부호	내 용	수정자	승인자	년 월 일
I R	Initial Registration			2000. 06. 23.
A	[설변No.201005-0021] 부적합 개선 BODY 내경 낚시바늘 추가 및 부품코드 오기 수정	강동우	최영호	2010. 05. 24.

대체가능재질	년월일	2010. 05. 24.	
공통공차 .* ±0.1 .** ±0.05	승인	Y.H.CHOI	KJ COMTECH CO.,LTD. RF & MICROWAVE TECHNOLOGY Tel : 82-32-347-8015 Fax : 82-32-347-8017
재질	검도	I.C.KIM	도명 D/SUB-LJS-085 PIN1.0 ϕ
열처리	제도	D.W.KANG	
보호피막처리	작성부서	연 구 소	A4 도번 CN01294-7/1
	척도 6/1	단위 mm	중량 — K385-141-000

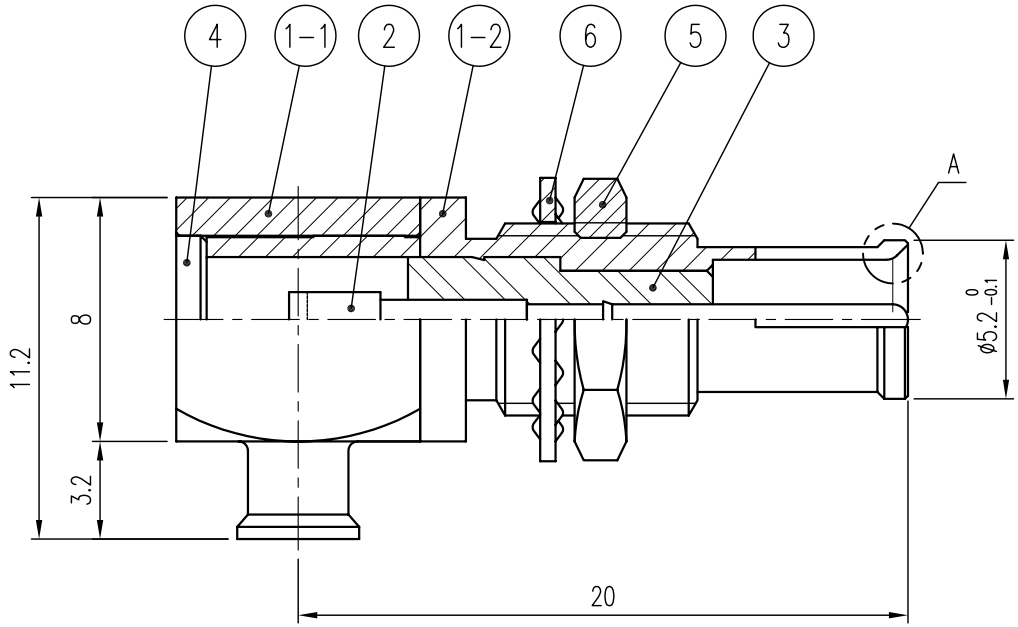
품번		품 명	수량	재 질	표면처리	비 고	
A	6		WASHER	1	MBsBD	Gold Plate(무광) ~~Nickel Plate~~	DWA00005-5/4 ~~DWA00002-5/4 (Q2001)~~	
A	5		NUT	1	MBsBD	Gold Plate(무광) ~~Nickel Plate~~	DNT00025-5/4 (N2002) ~~DNT00025-5/4 (N2002)~~	
A	4		COVER	1	MBsBD	Gold Plate(무광) ~~Gold Plate~~	DCO00039-5/2 (LB004) ~~DCO00039-5/4 (LB004)~~	
	3		INSULATOR	1	TEFLON	Nickel Plate	DIN00885-N/1 (HB068)	
	2		CONTACT	1	MBsBD	Gold Plate	DCT00938-5/1 (EB054)	
A	1	1-1	BODY	1	MBsBD	Gold Plate(무광) ~~Gold Plate~~	DBB00111-5/2 ~~DBB00111-5/1~~	DBD01164-3/2 ~~DBD01164-3/1~~
A		1-2	BODY	1	MBsBD	Gold Plate(무광) ~~Gold Plate~~		DBD01165-3/2 ~~DBD01165-3/1~~

확 대 A

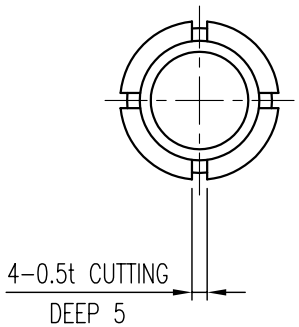
ST \ 가공										
ST(기존)										
ST(개선)
